**AVIS RELATIF À LA PROTECTION
CONTRE LES EVENTUELS EFFETS NOCIFS ET NUISANCES
PROVOQUÉS PAR LES RAYONNEMENTS NON IONISANTS
GÉNÉRÉS PAR DES ANTENNES ÉMETTRICES STATIONNAIRES**

Commune : LIEGE - Exploitant : TELENET GROUP

Référence exploitant : LG2322P

Rapport n° 3574 / 2025

Figure 1 : Vue en plan des lieux de séjour et des points de contrôle

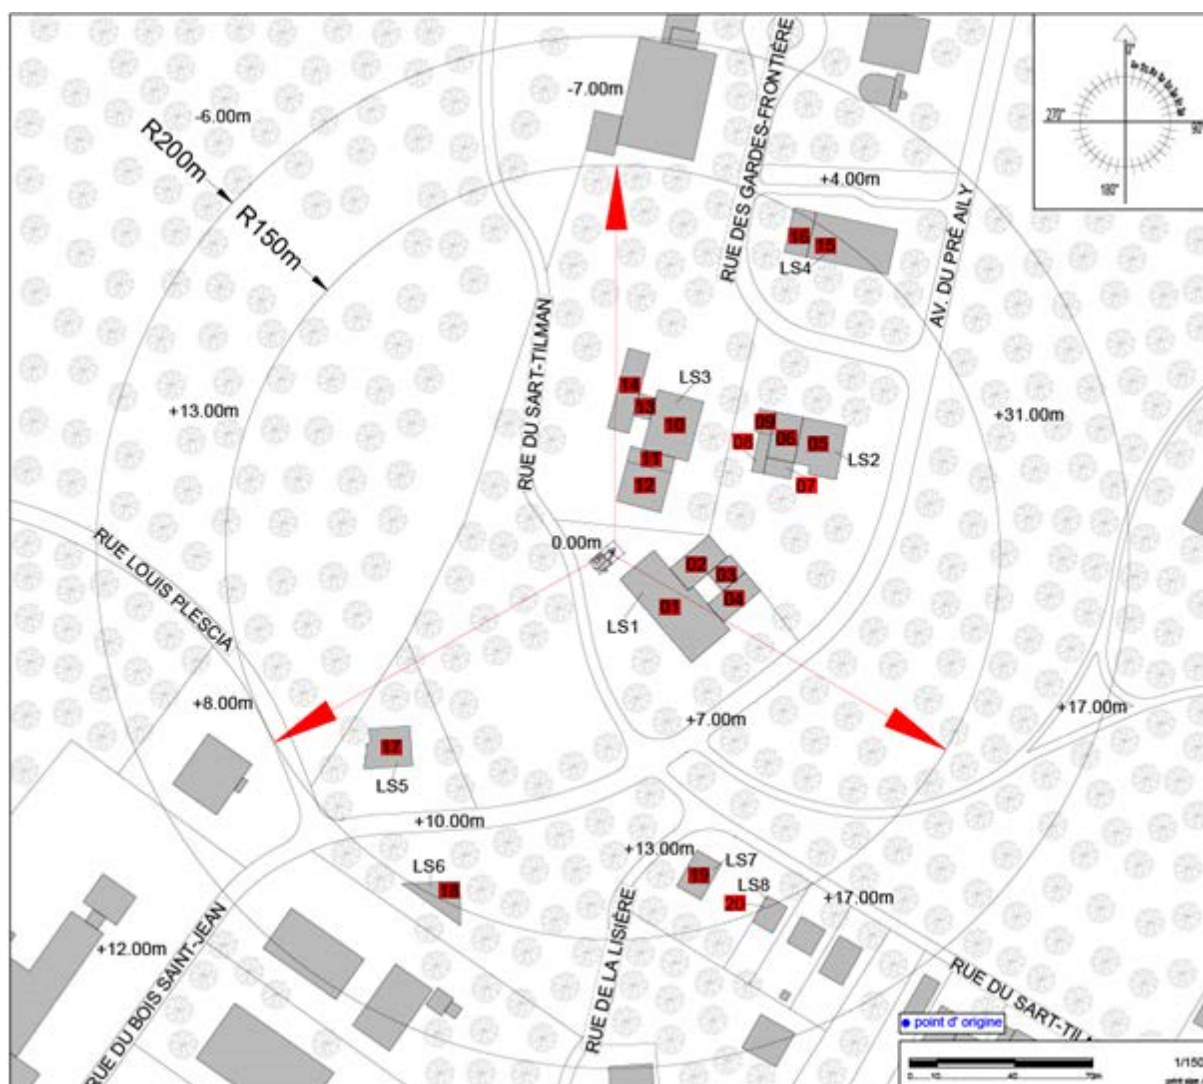
Les fréquences d'émission, la puissance rayonnée par chacune des antennes et leur gain permettent de déterminer le rayon de la zone à analyser. Tout dépassement de la limite par installation est exclu en dehors de cette zone. Le tableau 2 reprend les 35 LS² pour lesquels l'indice d'exposition est le plus élevé. Les différentes colonnes indiquent :

- le numéro du point de contrôle repris sur un des plans de la figure 1;
- le numéro du LS dans lequel se trouve le point de contrôle de la 1^{ère} colonne ;
- l'atténuation d'obstacle prise en compte pour le calcul de l'indice d'exposition dans le LS ;
- le résultat du calcul de l'indice d'exposition.

N° point de contrôle	LS	Atténuation (dB)	Indice d'exposition relatif à la limite par installation IE_i
17	LS5	3,0	0,513
5	LS2	3,0	0,246
6	LS2	3,0	0,211
9	LS2	3,0	0,207
18	LS6	3,0	0,192
19	LS7	3,0	0,182
16	LS4	3,0	0,179
7	LS2	3,0	0,178
20	LS8	3,0	0,173
15	LS4	3,0	0,152
8	LS2	3,0	0,147
14	LS3	3,0	0,121
1	LS1	3,0	0,105
2	LS1	3,0	0,078
4	LS1	3,0	0,073
12	LS3	3,0	0,052
11	LS3	3,0	0,049
3	LS1	3,0	0,043
13	LS3	3,0	0,034
10	LS3	3,0	0,030

En ce qui concerne les antennes de l'installation mentionnées dans le tableau 1, la distance maximale à laquelle la limite pourrait être atteinte, à l'extérieur, est égale à 124,5 m. S'il n'y a pas de LS à une distance inférieure, les antennes respectent forcément la limite d'immission.

Dans le cas des LS situés à l'intérieur des bâtiments, une atténuation d'obstacle est prise en compte et il en résulte que la distance maximale à laquelle la limite pourrait être atteinte se réduit à 88,4 m.

Figure 2 : Vue en plan des installations d'antennes dans un rayon de 300 mètres autour de l'installation faisant l'objet de la demande d'avis

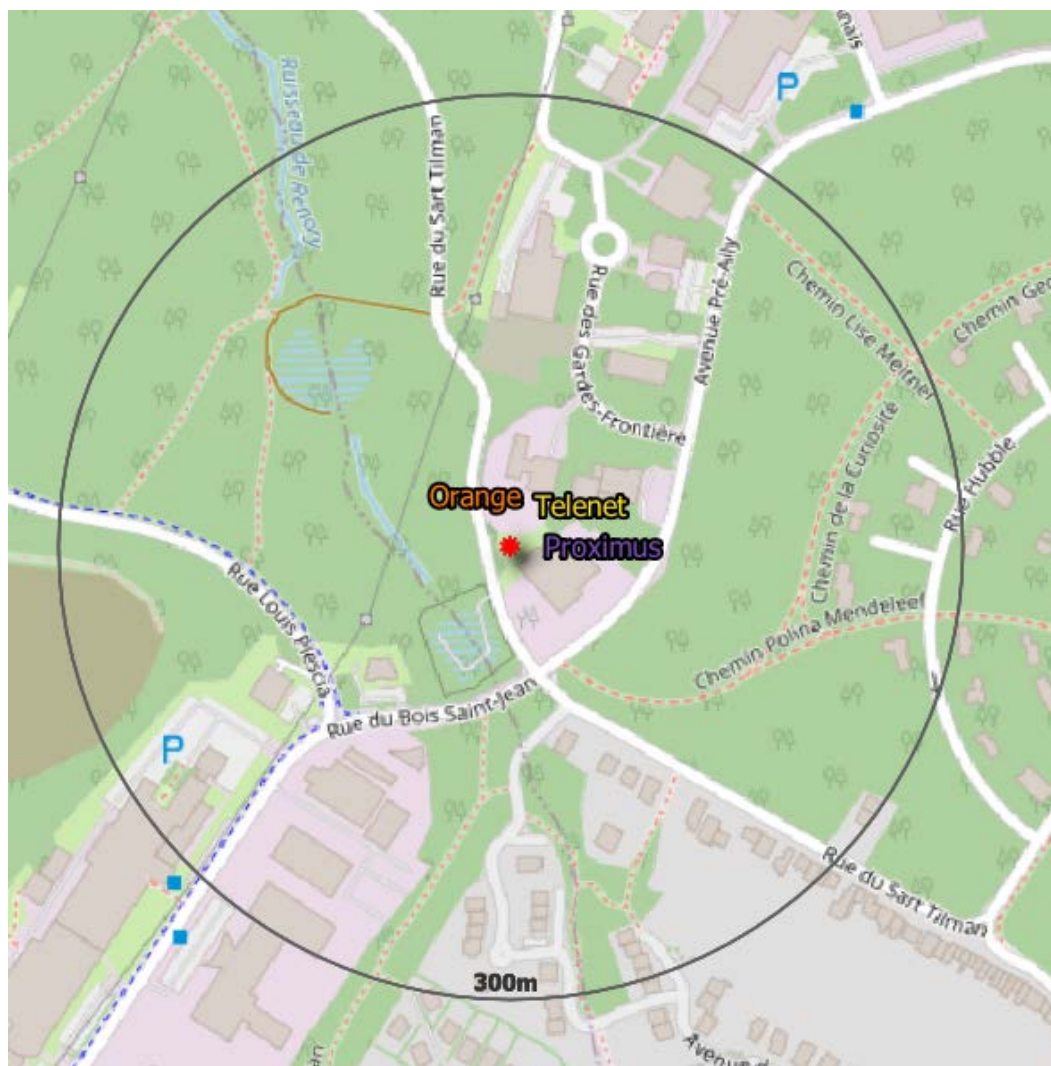
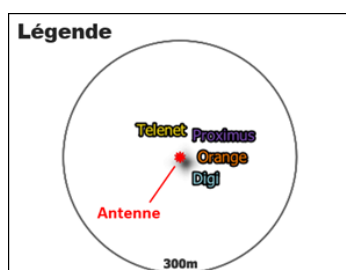
Le plan en projection verticale de la figure 2 indique la localisation des installations d'antennes émettrices stationnaires visées par le décret et situées dans un rayon de 300 mètres autour de l'installation référencée dans le paragraphe 2 et localisée au centre du cercle. Les données de localisation de ces antennes et les avis correspondant sont accessibles via le cadastre en ligne des antennes émettrices stationnaires⁸. Les installations prises en compte dans l'évaluation du respect de la limite cumulative sont les installations d'antennes émettrices déclarées en service par l'exploitant à la date du présent avis, à l'exception de l'installation référencée dans le paragraphe 2 et éventuellement d'autres installations ayant fait l'objet d'une demande d'avis à la même date et qui sont situées à l'intérieur de la zone de 300 mètres de rayon.

- il y a au plus 4 installations d'antennes émettrices stationnaires présentes dans la zone d'évaluation de 300 mètres de rayon représentée dans la figure 2, y inclus l'installation référencée dans le paragraphe 2 : la limite cumulative définie à l'article 4, §2 du décret est nécessairement respectée dans les lieux de séjour à l'intérieur de la zone d'évaluation de 300 mètres de rayon ;

- b) il y a exactement 5 installations d'antennes émettrices stationnaires présentes dans la zone d'évaluation de 300 mètres de rayon représentée dans la figure 2, y inclus l'installation référencée dans le paragraphe 2 et il existe, pour 3 ou 4 de ces installations, un avis attestant le respect de la limite abrogée de 3 V/m : la limite cumulative définie à l'article 4, §2 du décret est nécessairement respectée dans les lieux de séjour à l'intérieur de la zone d'évaluation de 300 mètres de rayon ;

- c) dans tous les autres cas, il a été vérifié que la limite cumulative définie à l'article 4, §2 du décret n'est pas dépassée dans les lieux de séjour sur base du nombre d'installations localisées dans la zone d'évaluation de 300 mètres de rayon représentée dans la figure 2, de leur localisation ainsi que des données inscrites dans la figure 1 et au paragraphe 4 du présent avis et dans les avis attestant le respect de la limite par installation ou de la limite abrogée de 3 V/m relatifs aux autres installations reprises dans la figure 2.

Compte tenu des considérations ci-dessus, il apparaît que l'intensité du rayonnement électromagnétique généré, dans les lieux de séjour situés dans un rayon de 300 mètres autour de l'installation référencée dans le paragraphe 2, par l'ensemble des antennes émettrices stationnaires de l'ensemble des exploitants du même site d'antennes émettrices stationnaires respecte la limite fixée à l'article 4, § 2 du décret.
